Commune de Noël-Cerneux

Captages « Sous les Etangs »

Avis et propositions de l'hydrogéologue agréé

Novembre 2014

Figure 4 : Extension du bassin d'alimentation apparent de la source « Sous les Etangs aval »

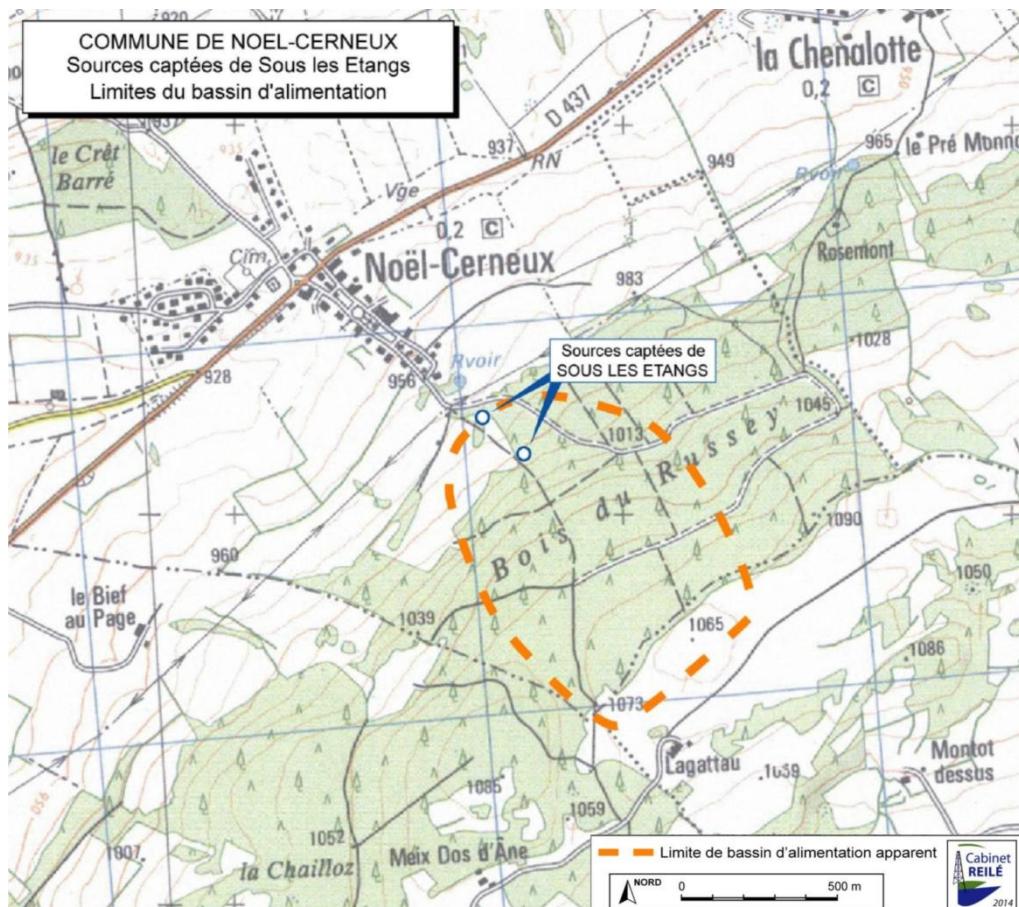
Comme le souligne le Cabinet Reilé, les bassins d'alimentation des sources sont sans doute restreints au relief qui les domine compte tenu des débits limités. Ces sources ne sont vraisemblablement pas connectées à un système karstique majeur.

Ainsi, on peut considérer que le bassin versant proposé par le Cabinet Reilé est cohérent.

De plus, compte tenu de l'absence d'activités potentiellement polluantes dans le secteur et de l'occupation du sol essentiellement forestière et prairiale au sein du bassin d'alimentation proposé, la réalisation de traçage des eaux souterraines ne s'avère pas indispensable.

Figure 5 : Plan du périmètre de protection rapprochée du captage « sous les Etangs aval »

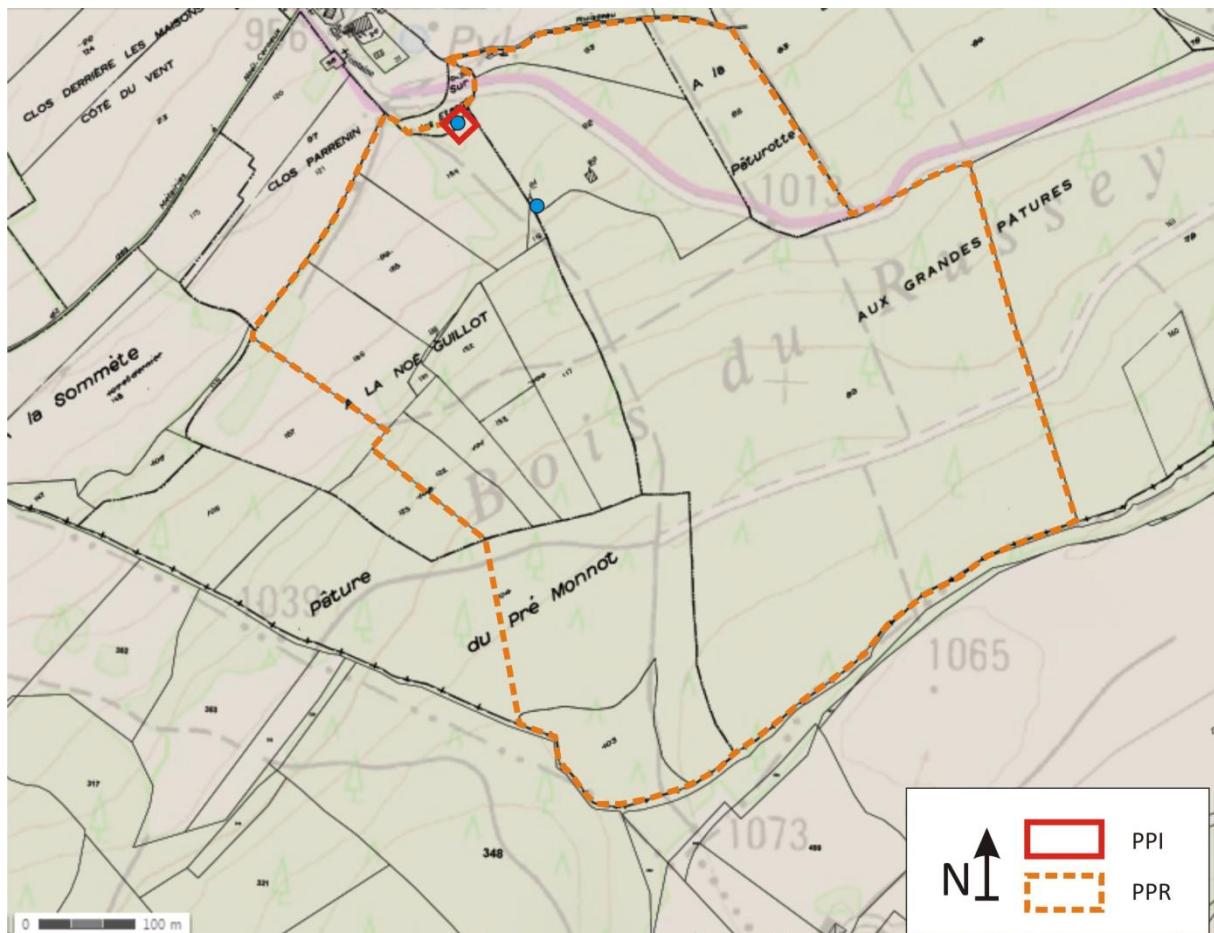
Par conséquent, je ne propose qu'un seul niveau de prescriptions sur le périmètre de protection rapprochée dont l'objectif sera de maintenir l'occupation actuelle du sol en évitant les phénomènes pouvant favoriser l'apparition de turbidité au captage.

Les contours sont inspirés de ceux du bassin d'alimentation proposé par le Cabinet Reilé adaptés aux limites des parcelles.

- Compte tenu de la rapidité de restitution au captage aval, les circulations d'eau superficielles présentes en période de pluie, issues du chemin d'exploitation forestière et de l'émergence du captage amont, devront être déviées de la zone d'infiltration identifiée au dessus du captage aval, afin de réduire les risques de transport d'une éventuelle pollution accidentelle et de ne pas accentuer le phénomène de turbidité ;
